VERSLAG VAN ONDERZOEK: HUISHOUDELIJKE ELEKTRISCHE INSTALLATIE

43.213

Hoekstraat 19 - 9420 Erpe-Mere België

Verdeelbord 1

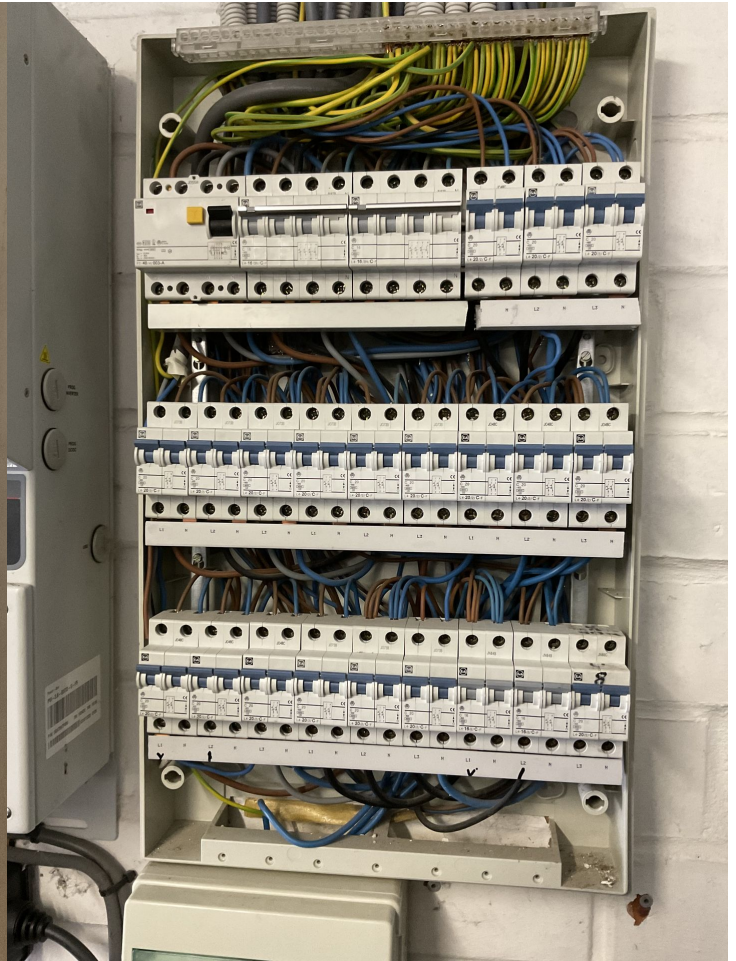
| Bewoordingen | Paragraaf |
|--|--|
| De isolatieweerstand van deze kring is onvoldoende en dient op een waarde gebracht te worden die hoger is dan 500.000 Ohm. | B1: 6.4.5.1.; B3: 6.4.5.2. |
| Eendraadsschema('s) van de installatie is (zijn) te voorzien. | B1: 3.1.2.; 9.1.1.; 9.1.2.; B3: 3.1.2. |
| Situatieschema('s) van de installatie is (zijn) te voorzien. | B1: 9.1.2. |
| Eendraadsschema('s) aanpassen in overeenstemming met de werkelijkheid. | B1: 3.1.2.; 9.1.1.; 9.1.2.; B3: 3.1.2. |
| Situatieschema('s) aanpassen in overeenstemming met de werkelijkheid. | L1: 3.1.2.; 9.1.1.; 9.1.2. |
| De vermelding van de gegevens van de installateur, en het adres van de installatie ontbreken op de schema's en plannen. | B1: 9.1.2. |
| De nominale spanning dient duidelijk vermeld te worden op een oordeelkundig gekozen plaats. | |
| Pictogram "levensgevaar" dient op degelijke wijze aangebracht te worden. | |
| Kabelsectie moet gerespecteerd worden | |

1ste kast boven de meter schema's voorzien
 2de kast schema's Eendraadsschema moet voorzien worden
 3de kast beneden schema's type kabel moeten er op vermeld zijn.
